מבדקי בטיחות מנהל חינוך-סיכום מבדק שנתי

שם המוסד-פיסגה

תאריך המבדק-ה' 2/2/2023

מפגעים-מבדקי בטיחות מנהל חינוך

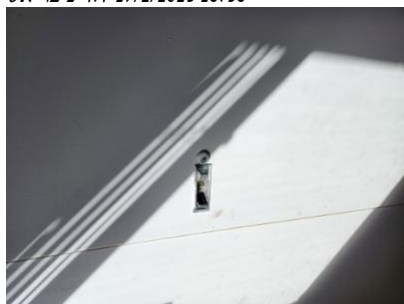
קומה שניה ובחדר יוזמה. - שלט יציאה מואר להכוונה בעת חירום לא נמצא תקין בעת הביקורת. אין מוכנות מספקת לשעת חירום. - - - מסלולי המילוט ישלטו בשלטים סטנדרטיים המצביעים על כיוון היציאה. מעל כל פתחי המילוט, הכניסות -לחדרי המדרגות ושערי היציאה החיצוניים יוצבו שלטי יציאה -2-דלת יציאת חירום 16: 50 17/2/2023 4-הכנה למילוט-;ותותקן תאורת חירום

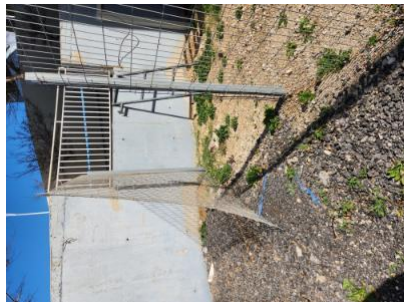
כבלי חשמל קבועים יושמו בתוך תעלות מתאימות כבלי -2-חדר 10-כבל חשמל בהישג יד. כבל חשמלי לא מקובע בתעלה מתאימה- - - 17: 02 17/2/2023 9-9-חיווט וכבלי חשמל-חשמל לא יהיו בהישג ידם של הילדים/תלמידים
